RESOLUCIÓN N° 002092 (24 SEP. 2024)

“Por la cual se resuelven unos recursos de reposición interpuestos en contra de la Resolución 1351 del 5 de julio de 2024 y se toman otras determinaciones”

Por medio de la Resolución 1351 del 5 de julio de 2024, esta Autoridad Nacional autorizó la modificación de la Licencia Ambiental otorgada mediante Resolución 1326 del 05 de agosto de 2020 (modificación 1 de la Licencia Ambiental del proyecto UPME 01 de 2013 (Soacha – Tequendama).

Figura 1 Ubicación de la plaza de tendido 2 sobre la unidad de cobertura de otros cultivos transitorios

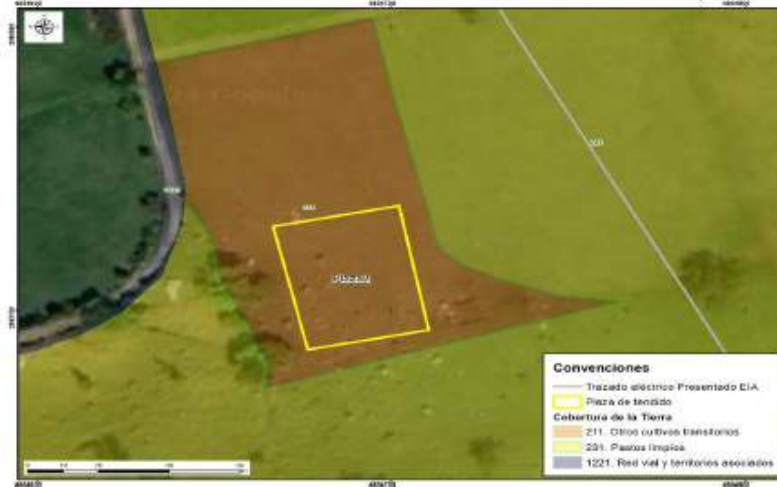
Conforme lo establecido en la zonificación del DMI, adoptada en la Resolución 1596 del 2 de junio de 2006, la plaza de tendido 2 se ubica dentro en una zona de producción y subzona agroforestal sostenible y una zona de protección absoluta. No obstante, tal y como se referenció en el complemento al EIA, dicha área se encuentra dentro de una cobertura de cultivos transitorios (Ver Figura 1 y Fotografía 1), razón por la cual, no es necesario realizar mantenimiento tipo rocería o aprovechamiento forestal. Al no realizarse estas intervenciones no se afectarán los valores de conservación de estas zonas establecidos en la zonificación del área protegida, según se observan en las siguientes imágenes:

Figura 3 Coberturas Plaza de tendido 9

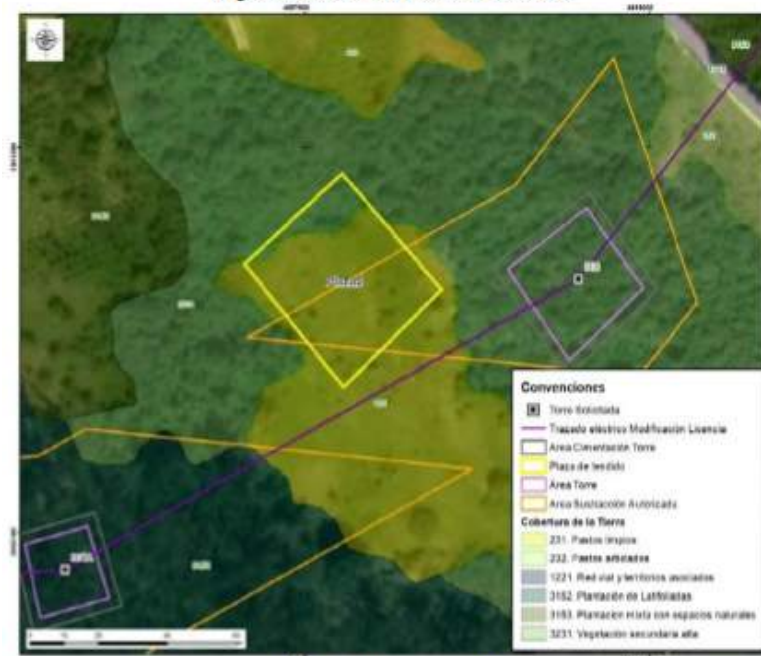
En las siguientes figuras se presenta la cobertura actual de la plaza de tendido y el área donde se localiza:

Figura Cobertura Acc-306

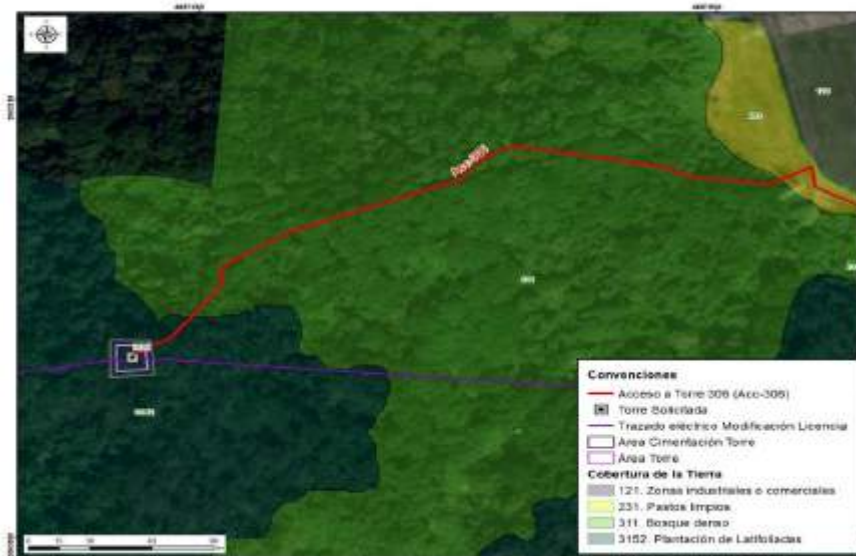
cobertura de bosque denso y de plantación latifoliadas que permite llegar al sitio de torre 306, tal y como se observa en las siguientes figuras.

Figura 12 Ingreso Acc-307 a torre 307

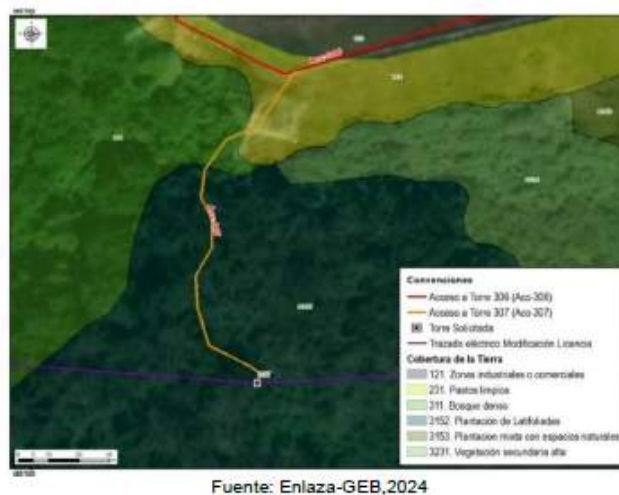
Para llegar al ingreso al acceso acc-307 se inicia en el carreteable privado de la subestación acc-306 por aproximadamente 110 m, el cual se ubica sobre una cobertura de zonas industriales o comerciales. Posteriormente, se continua sobre un camino con cobertura de pastos limpios, bordeando el cerramiento de la subestación por aproximadamente 300 m km hasta llegar al ingreso del acceso acc-307 correspondiente al sendero existente de cobertura de bosque denso y de plantación latifoliadas por aproximadamente 130.49 m hasta llegar al sitio de la torre 307, como se observa en las figuras 1

Respecto a la discrepancia entre lo mencionado en el capítulo 3 del complemento del EIA y lo presentado en el MAG sobre la rocería planteada, se aclara que no se realizarán actividades de mantenimiento tipo rocería, teniendo en cuenta las características mencionadas anteriormente, por lo tanto, la diferencia obedeció a un error involuntario.

Figura 18 Cobertura Acc-307^a

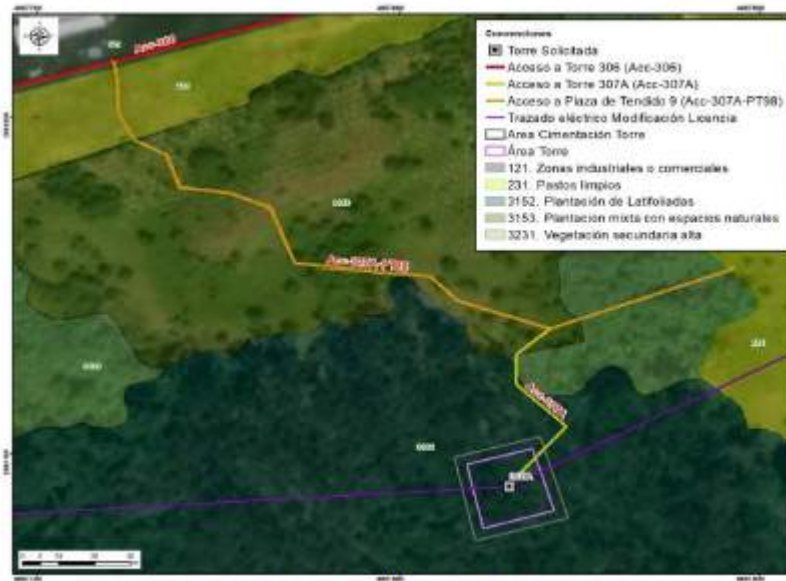
Para llegar al ingreso del acceso ACC-307A se inicia en el carreteable privado de la subestación ACC-306 por aproximadamente 110 m, el cual se ubica sobre una cobertura de zonas industriales o comerciales. Posteriormente, se continúa sobre el camino con cobertura de pastos limpios bordeando el cerramiento de la subestación por aproximadamente a 140 m. En este punto se toma el camino/sendero existente Acc-307A-PT98 ubicado en cobertura de plantación mixta con espacios naturales, el cual se recorre por 170 metros aproximadamente hasta el ingreso del camino/sendero existente Acc-307A ubicado en cobertura mixta con espacios naturales y plantación de latifoliadas hasta llegar al sitio de la torre 307A, como se observa en las siguientes figuras. Las condiciones del acceso, tanto para el carreteable como para el camino/ sendero, no requieren adecuaciones como actividades de mantenimiento tipo rocería, toda vez que los árboles en el trayecto final son altos, y no se observan arbustos que obstruyan el ingreso para el paso del personal y materiales, como se observa en la Fotografía 11:

Figura 34 Acc-312 en la zonificación y sub-zonificación del DMI

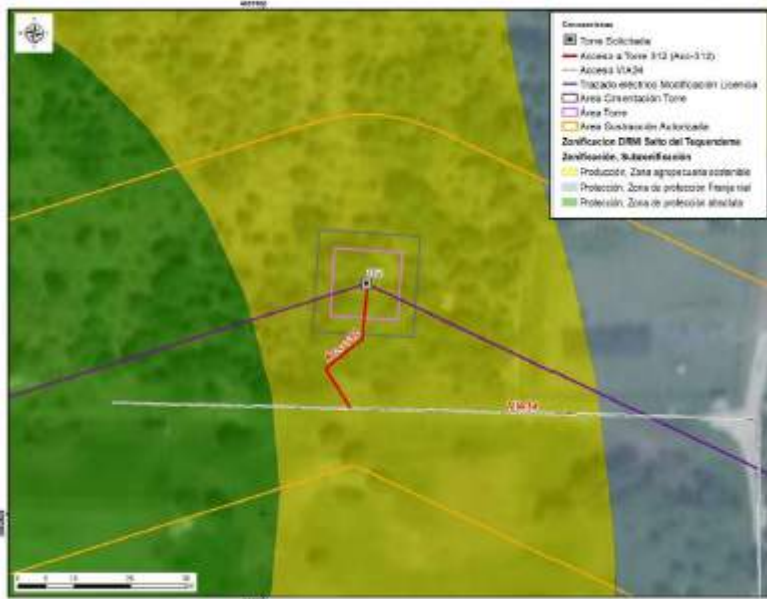
El camino/sendero ACC-312 se encuentra sobre cobertura de plantación mixta con espacios naturales, en el cual no es necesario tramitar el permiso de aprovechamiento forestal. Por el tipo de cobertura, tampoco se requieren actividades de mantenimiento tipo rocería, pues las características de la vegetación del acceso y el ingreso de los materiales y equipos para la construcción y montaje de la torre 312 se realizará de manera peatonal, como se menciona en la tabla 3-8 Descripción de accesos a sitios de torre del capítulo 3. Descripción del proyecto del complemento del EIA. Asimismo, la longitud es de aproximadamente 26.50m hasta el sitio de torre, razón por la cual, no se justifica un

Figura 1 Área de influencia total para el proyecto

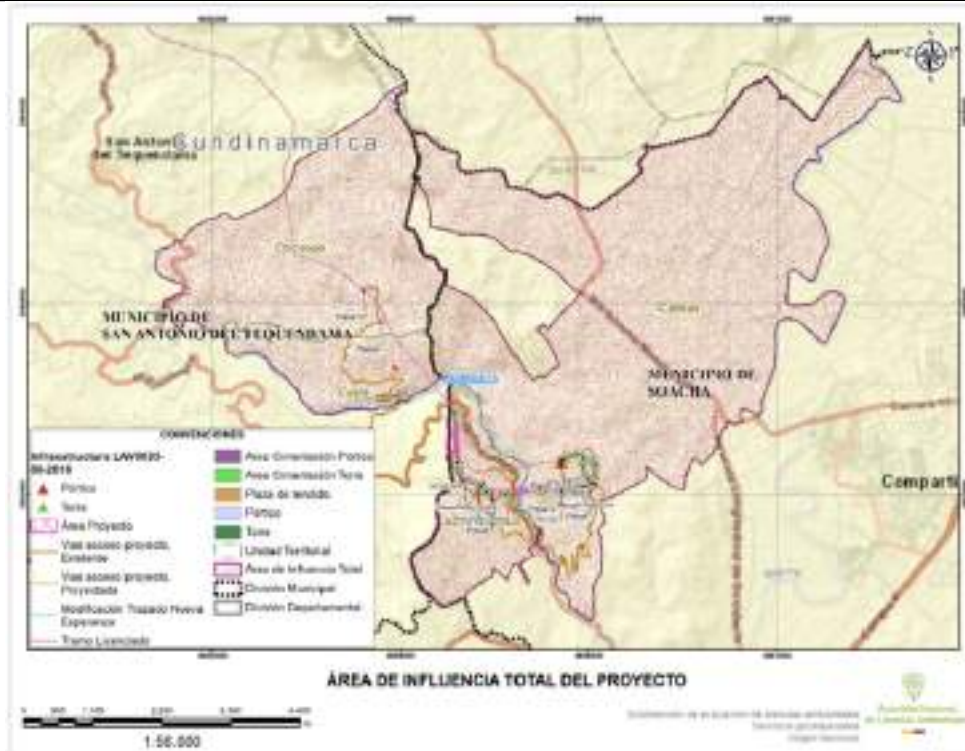
Frente a lo expuesto el Equipo Evaluador Ambiental de la ANLA, realizó la verificación de la información considerada en el concepto técnico 4703 del 05 de julio de 2024 que sirvió de sustento para emitir la Resolución 1351 del 5 de julio de 2024, en el cual señala que el área de influencia total del proyecto incorpora las Veredas San Francisco y Canoas en jurisdicción del municipio de Soacha; y veredas Cúcio y Chicaque en el municipio de San Antonio del Tequendama, como se presenta en la siguiente figura:
